## Keuringsverslag van een elektrische laagspanning- en zeer lage spanningsinstallatie

### NIET CONFORM

Straatnaam	Hengelhoefdreef
Huisnummer	5
Busnummer	CEDER04
Postcode	3530
Gemeente	Houthalen-Helchteren
Land	België

Controlebezoek van een huishoudelijke installatie volgens (KB 08/09/2019) - AREI Boek 1- 6.5. en 4.2.4.3.

Afbelding schakel- en verdeelbord:

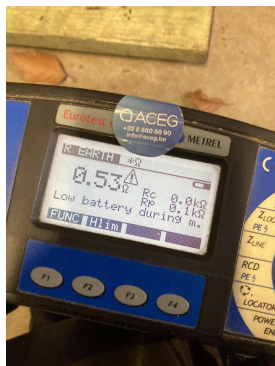
11.01 Eéndraadschema van de installatie is te voorzien en/of te vervolledigen. (Boek 1 Afdeling 2.12 - 2.13 en 3.1.2 en 9.1.2)

11.02 Situatieschema van de installatie is te voorzien en/of te vervolledigen. (Boek 1 Afdeling 2.12 - 2.13 en 3.1.2 en 9.1.2)

18.08 De geleiders van het type VOB moeten in daarvoor bestemde buizen, kabelgoten geïnstalleerd worden. (Boek 1 Onderafdeling 5.2.9.3. en 5.2.9.6.)

19.02 Schakelaar, contactdoos of aftakdoos herschikken en opnieuw bevestigen. (Boek 1 Onderafdeling 1.4.1.3.)
